Aan: [REDACTED]
Van: [REDACTED]
Datum: 20 november 2020
Kopie:
Ons kenmerk: BG1754IBNT2007291517
Classificatie: Open

Onderwerp: Onderbouwing veranderingen zonnepark Dokkum

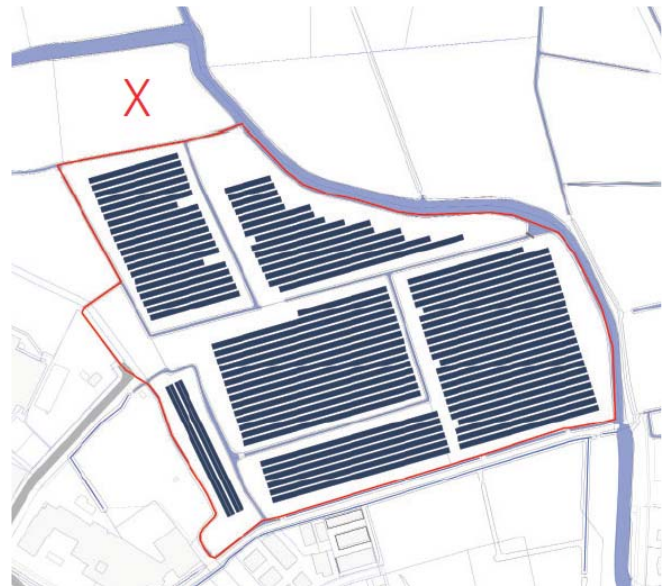
De ligging van het plangebied is hiernaast globaal weergegeven. Het oude plangebied is hierin rood omkaderd en het nieuwe plangebied is omkaderd met een gele stippellijn.

Het nieuwe plangebied omvat de kadastrale percelen DOKKUM sectie E 71, 72, 78, 80, 1081, 1216, 2482 en 2483.
